太平中学校・平方東小学校校舎等更新設計配置計画案 に関するアンケート調査結果

令和8年1月
上尾市教育委員会

各配置案について(A案)

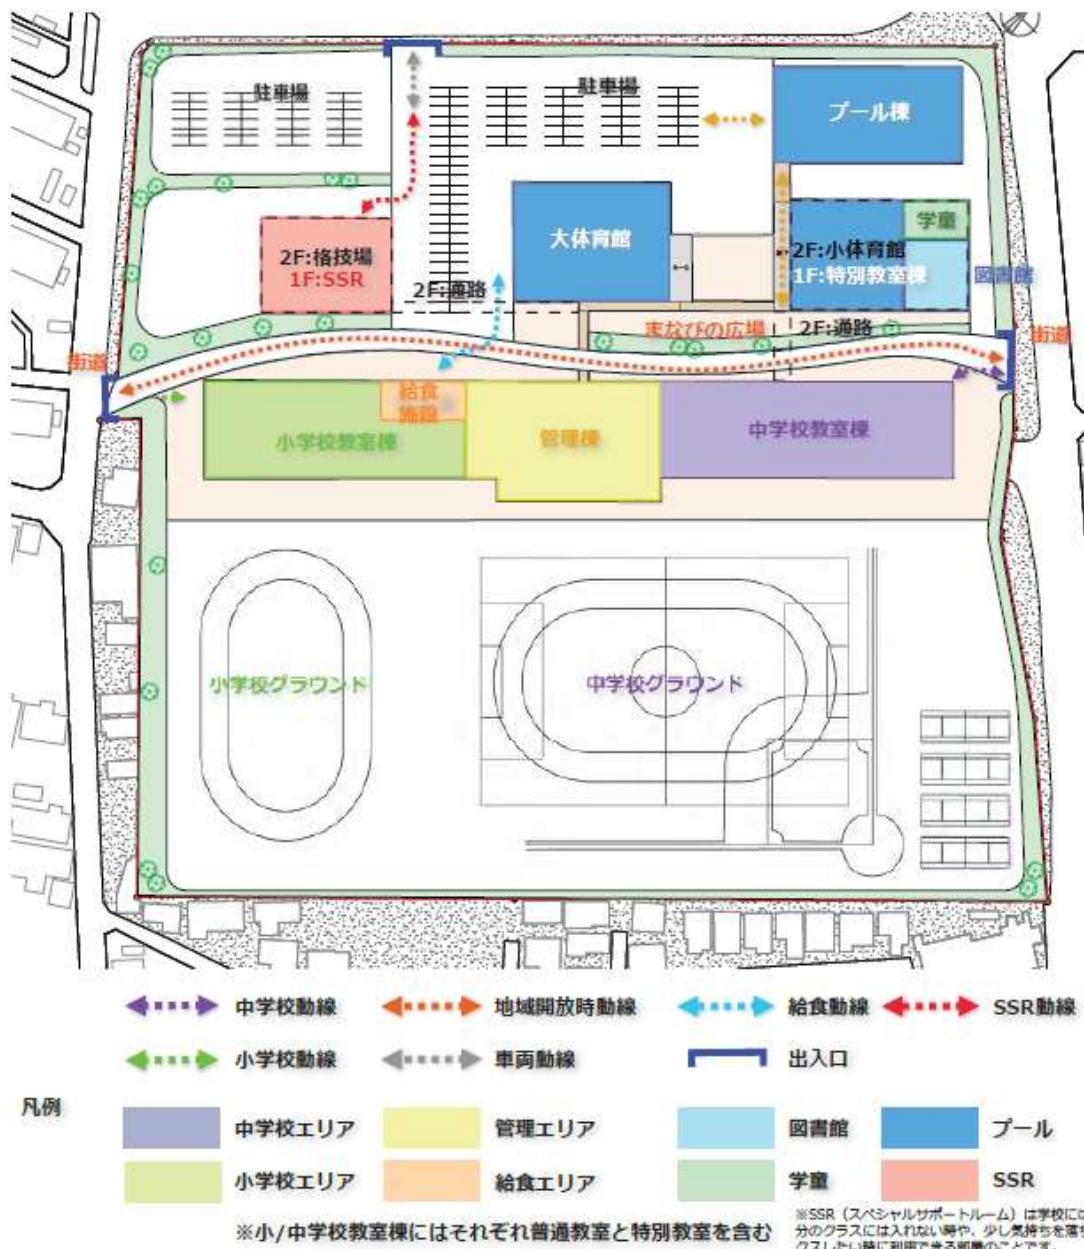
1. 小学校教室棟からグラウンド・体育館・プールが遠い(A)(B)

- ・小学生が校庭まで遠く、休み時間に遊びにくい。
- ・動線が長く、見通しも悪い。

2. 中学校棟の分断・管理棟との距離(A)

- ・中学校棟が分かれている不便。管理棟との距離があり、緊急時対応が心配。

3. 小中学校間の交流への不安(D)

- ・生活時間の違いによる支障や、騒音の影響。
- ・小中学校の交流が活発になるか。
- ・小学校低学年が中学生を怖いと感じる可能性がある。
- ・校舎が分離しているため、一体感が薄れる。

4. グラウンド(校庭)に関する懸念(C)

- ・広く使えるのは良いが、管理が大変ではないか。
- ・授業や部活で使いづらくならないのか。

5. プールに関する懸念(C)

- ・プールが体育館の下にあるため、暗いのではないか。
- ・プールの通年利用はできるのか。
- ・冷暖房のコストがかかるのではないか。

6. 地域開放施設の動線・配置(B)(C)

- ・図書館や学童が駐車場から遠く、地域利用に不便。

7. まなびの広場の必要性・使い方の不明瞭さ(C)(E)

- ・スペースが広すぎる、使い方が不明、トラブルの場になる可能性。
- ・風が強い場所になるのではないか。
- ・具体的な用途が不明確である。
- ・校舎に囲まれていて圧迫感がある。
- ・暗いのではないか。

8. 駐車場・駐輪場の不足や配置の不便さ(B)

- ・駐車・駐輪スペースが狭い、遠い、動線が悪い。

9. 騒音・日照・プライバシー・セキュリティへの影響(F)

- ・住宅地に近く、音や視線、日当たりへの影響が懸念される。

10.工事中の安全・工期・予算(H)

- ・工期が長すぎる。
- ・施工面積が広く予算が心配
- ・工事中の安全確保が必要。

11.小中学生の登校ルートが別々(G)

- ・子供を多く見せて、子供たちの交流ができないと良くない。

12.SSRの配置(I)

- ・小学校側にあり中学生が使いにくい。教室棟と離すべき。

1. 建替えの手順上、制約をうけてしまう点があるため、ご意見の通り、そのような配置となります。

移動距離を補完するため、天候に左右されない屋根付き通路の整備や、段差を解消したバリアフリー動線の検討をします。

・小学生の遊び場として、まなびの広場を小学校エリアの近くに設けています。

・ロの字型の配置に伴う視認性の低下を解消すべく、動線計画や開口部の在り方を今後の設計課題とします。

・1階部分がピロティになっており、分かれているように見えますが2階3階部分はつながっています。1階のピロティ部分に通路を配置するため、緊急時の迅速な対応を可能とします。

・チャイムの鳴動時間の調整等を検討し、物理的な時間差を解消しつつ、相互の学習環境を尊重したスケジュールの構築を検討をします。

・校舎間の動線上に、多目的ホールなどの『共有ゾーン』を設けることで、適度な交流が出来るように検討していきます。

・低学年児童の心理的・身体的負担を考慮し、交流エリアへの安全なアクセスルートを確保したいと考えています。

・小中の校舎が他案よりも離れていますが、共通の活動や情報の共有を通じて一体感を高めていきたいと考えています。

・グラウンド内に小学校エリアと中学校エリアを分けられるため、授業に関しては従前の通りの利用になるかと考えられます。

その際は小中グラウンドの境界に移動式防球ネットの設置をしたいと考えています。

・部活動時は小中グラウンドの一体的な利用を図り、小学生の放課後の遊び場としてまなびの広場を開放できればと考えています。

・体育館下部の配置であっても、高窓などからの自然採光を確保し、明るい水泳環境を整備を検討していきます。

・通年利用については、温水化のコストと教育的効果を精査し、地域開放を含めた運営計画を検討していきます。

・放課後や休日などの地域利用時に、学校運営エリアに立ち入ることなくスムーズにアクセスできるよう、視認性の高い誘導表示の整備を検討していきます。

・「まなびの広場」は、学年を越えた交流や小学生の放課後の遊び場として計画しています。死角を減らすための視認性の高い設計や、教職員による見守り動線の確保により、トラブルの未然防止に努めます。

・シミュレーションに基づいた植栽配置や風除けの設置を行い、快適な滞留空間を創出します。また、校舎の壁面緑化や適切な開口部の設置により、閉塞感を解消し、明るく開放的な空間の整備に努めます。

・児童・生徒の安全を最優先とした動線計画を再検討いたします。

・緩衝帯の整備や樹木の植樹の検討をしていきます。

日影規制を遵守した設計に加え、反射光の抑制など、住環境への影響を最小限に抑える対策を検討していきます。

・全体の計画は約30年程度になりますが、各ステップの工期は2年～3年程度とし、学校活動への影響を最小限にできるように努めます。

・既存施設の有効活用を徹底し、コストパフォーマンスの高い設計を目指します。また施工面積の精査も行っていき、適正な予算にしたいと考えています。

・児童・生徒の安全を最優先とし、工事車両動線と児童生徒動線を出来るだけ交差しないよう努め、ガードマンの適切な配置や仮囲いの設置をし、学校活動への影響を最小限に留めます。

小学生、中学生の交流は大事ですが、登下校時のトラブル等が危惧されるため今回の検討では別々のルートにしています。

・SSRの配置については、中学生の心理的な抵抗感に配慮し、小学校側からの視線を遮りつつ、中学校棟からもアクセスしやすい「中立的なゾーン」への再配置や、専用動線の確保を検討いたします。

各配置案について(B案)

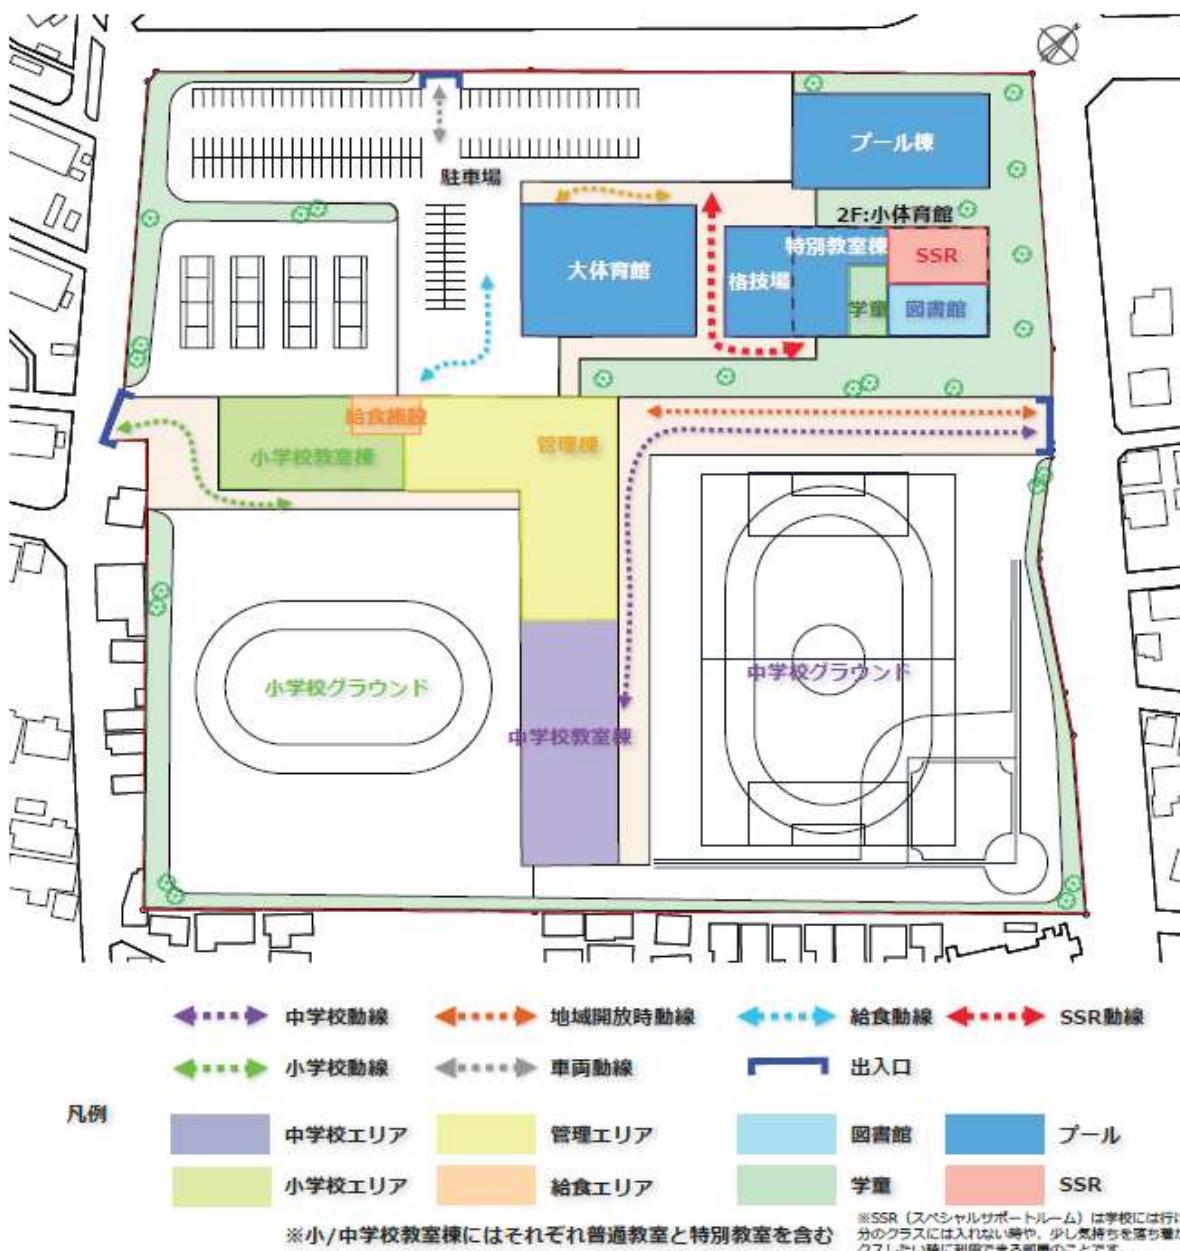
1. 小学校から体育館・プール・特別教室への距離が遠い(A)

2. 小体育馆・格技場の配置が不適切(A)

- 小学生が使う施設が遠い、格技場と小体育馆の位置を入れ替えるべきとの声多数。

3. 校舎配置による動線の長さ・非効率さ(A) (B)

- 横長配置で移動時間がかかる。渡り廊下の多さや混雑も懸念。

4. 駐車場・駐輪場の配置や広さ(A) (B)

- 駐車場が広すぎる／遠い、駐輪場の場所が不明

5. 特別教室棟の配置が遠い・分離されている(A) (B)

- 小学生の移動が大変。教室棟に組み込むべきとの意見も。

6. プールの位置が道路沿いで外部から見えやすい(A) (C)

7. 地域開放動線・防犯面の懸念(B) (F)

- 通り抜け可能な構造や出入口の配置が不審者侵入のリスクを高める。

8. グラウンドの区切りがないことによる安全面の不安(C)

- 小中の活動が重なると、ボールの飛来や接触事故のリスクがある。

9. 小中の接点が少ない／逆に混在の不安(D) (G)

- 一体感がないという声と、逆に混在によるトラブルを心配する声が混在。

10. 工期の長さ・完成までの不便さ(H)

- 完成まで30年以上かかることへの不満。

11. 校舎の裏にある体育馆等の日当たりが悪そう(E)

1. 特別教室は小学校教室棟、中学校教室棟に組み込み、校舎棟を4階建てにする検討をし、移動距離を短縮したいと考えています。

体育馆、プールへの移動時間を抑えるために渡り廊下の配置や幅員の最適化検討をし、混雑を緩和したいと考えています。

・建替えの手順上、格技場と小体育馆の位置の入れ替えは難しいと言えます。小学生の移動距離を補完するため、天候に左右されない屋根付き通路の整備や、段差を解消したバリアフリー動線の検討をします。

横長配置による移動時間の増加を抑えるため、渡り廊下、階段の配置や幅員の最適化検討を行います。

・駐車場台数の見直し、駐輪場配置を検討します。
また駐車場の一部を広場とし、小学生が遊べる場所として検討したいと考えています。

・特別教室を教室棟に組み込み、校舎棟を4階建てにする検討をしていきます。

6. 屋内プールを予定しておりますので直接外部から見られる危険性は少ないと考えられます。窓等の開口部の設置の際に外部からの視線に留意して設計をします。

・植栽の高さの調整や入口門扉の設置をし、また監視カメラの設置検討し、不審者侵入のリスクを低減させたいと考えています。

・小中の活動エリアを明確に区分するルール作りや、移動式防球ネットの設置などで接触事故を防ぎたいと考えています。
また格技場とSSRの配置を小体育馆の1Fの中に入れ込み、格技場とSSRがあったところに広場を設置することで、小学生と中学生の活動エリアを明確に分けられるように検討していきます。

・校舎間の動線上に、多目的ホールなどの『共有ゾーン』を設けることで、適度な交流が出来るように検討していきます。
・休み時間や移動教室の時間が重なる場所では、廊下幅を広く確保するか、主要な階段を分けることで、接触事故や騒音トラブルを未然に防げるよう検討していきます。

・全体の計画は約30年程度になりますが、各ステップの工期は2年～3年程度とし、学校活動への影響を最小限にできるように努めます。

11. 校舎と体育馆等の間に通路を設け、距離が離れているため、そこまで日当たりが悪いということにはなりません。
